KOMENTÁŘ PROJEKTANTA K VYJÁDŘENÍ POLICIE ČR - DI „Morašice - III/3389 - Průtah obcí“

Obrázek 53b – Místo se sníženým obrubníkem (sjezd), které není využíváno jako místo pro přecházení – standardní hmatové úpravy

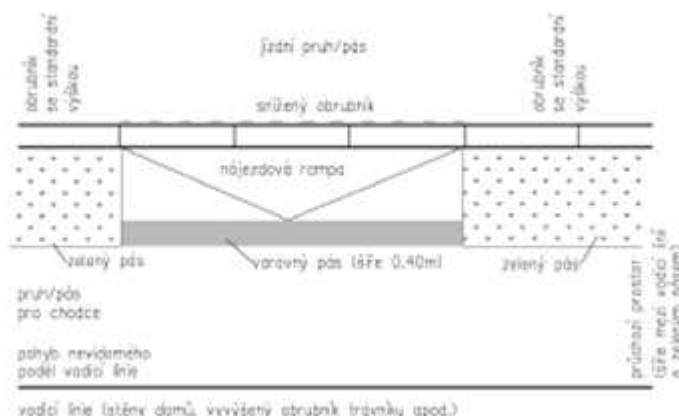
Bod 5)

Sklopený obrubník je dle našeho názoru technicky špatné řešení a i investičně by navyšovalo stavbu. Sjezdy dle požadovaného obrázku provést nelze z důvodu prostorového uspořádání dopravního prostoru. Šířka prostoru mezi soukromými pozemky a vozovkou je přesně na minimální šířku chodníku 1,50 m.

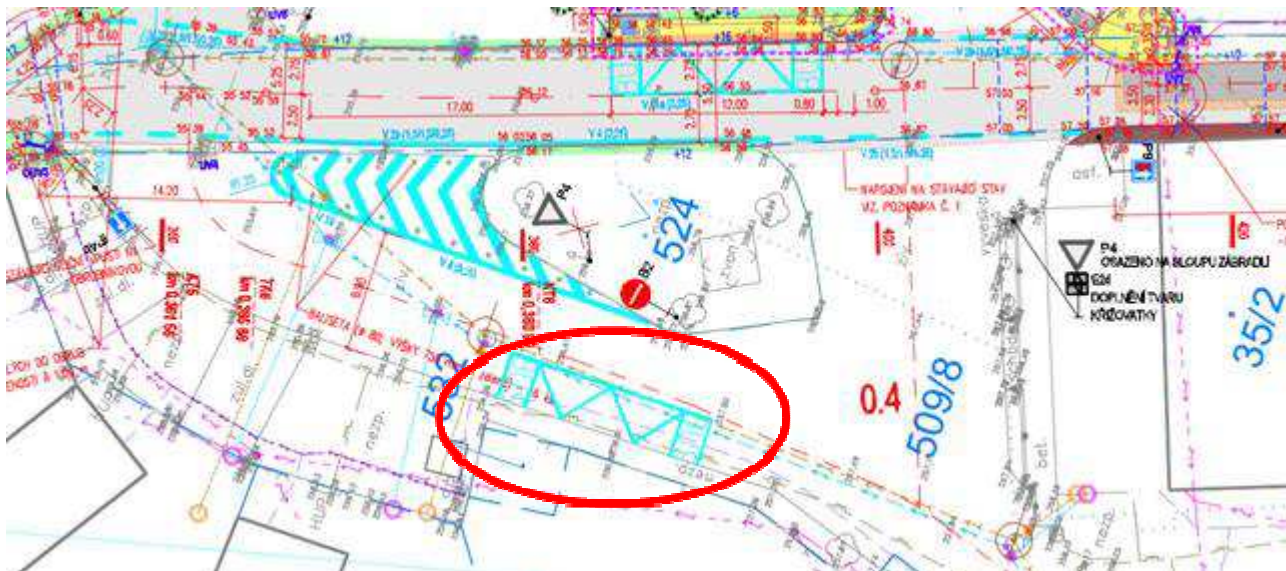
Bod 7)

Zastávka je stávající. Jinde kvůli sjezdům a zjednosměrnění v prostoru návsi ji nelze umístit. Jinak také všude jinde zasahuje do rozhledu křižovatek. Na obrázku níže, v kroužku, je nakresleno prostorově možné nové umístění zastávky, ale i tady zasahuje do rozhledových polí křižovatky (vpravo od zastávky).

Na druhou stranu návsí není možné ji umístit z důvodu úzké vozovky.

Umístění stávající zastávky odpovídá normě, protože četnost vyřízení dané zastávky je v této lokalitě minimální - 6 autobusů za den v obou směrech. Proto zde nemusí být navržena žádná dopravní opatření pro zlepšení rozhledu (Viz ČSN 73 6102 ed.2 - čl. 5.2.9.1.8 a 5.2.9.1.10) a může zasahovat do rozhledových polí křižovatky.
